OBRA: PROGRAMA DE OBRAS COMPLEMENTARIAS
REFUNCIONALIZACIÓN NÚCLEOS DE SERVICIOS”
INSTITUTO: FCJS y FADU/FHUC
EXPEDIENTE N°: REC-1096695-22

CIRCULAR SIN CONSULTA N°1

NUCLEO DE BAÑOS FADU FHUC

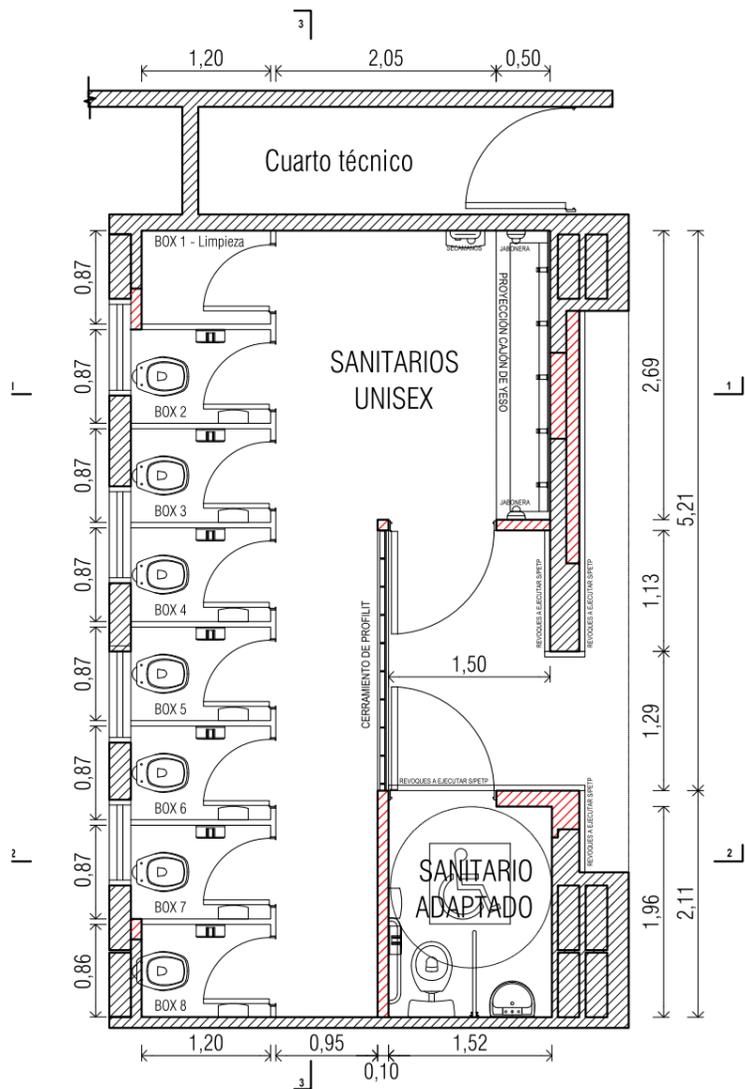
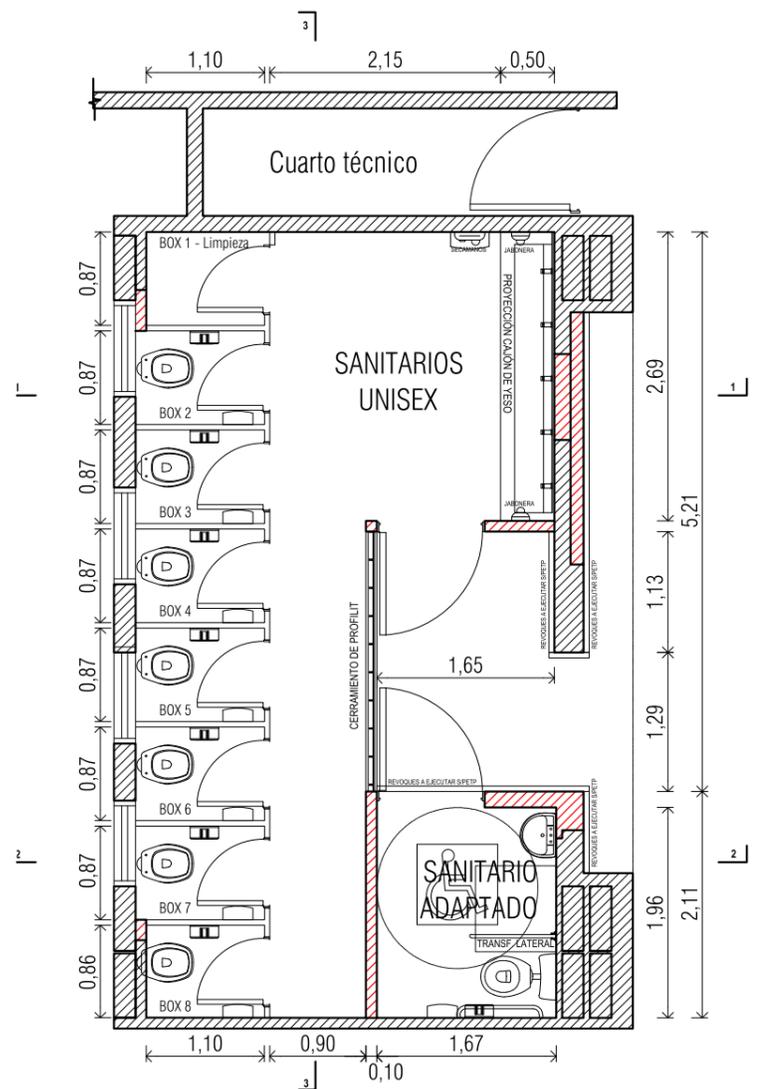
Se informa a las Empresas que deberán considerar en los sanitarios adaptados, las modificaciones en cuanto a ubicación de los artefactos que se plantean en los planos adjuntos.

> PLANTA PROYECTO
BAÑOS PLANTA BAJA

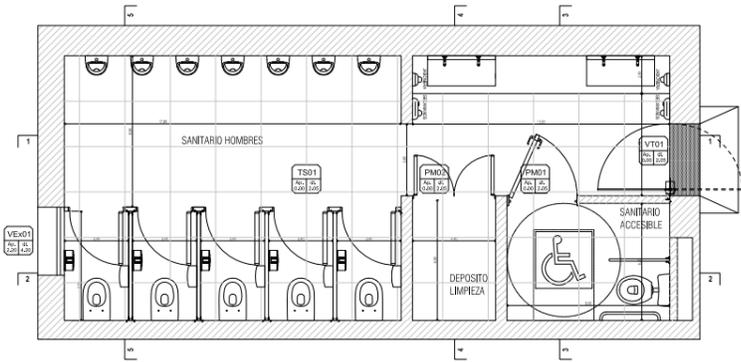
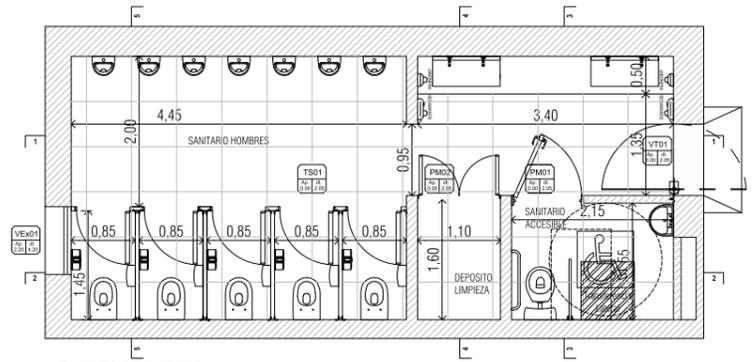
Así mismo deberán considerar la provisión y colocación de una bacha mas en el sanitario adaptado de Planta Baja de la FCJS.
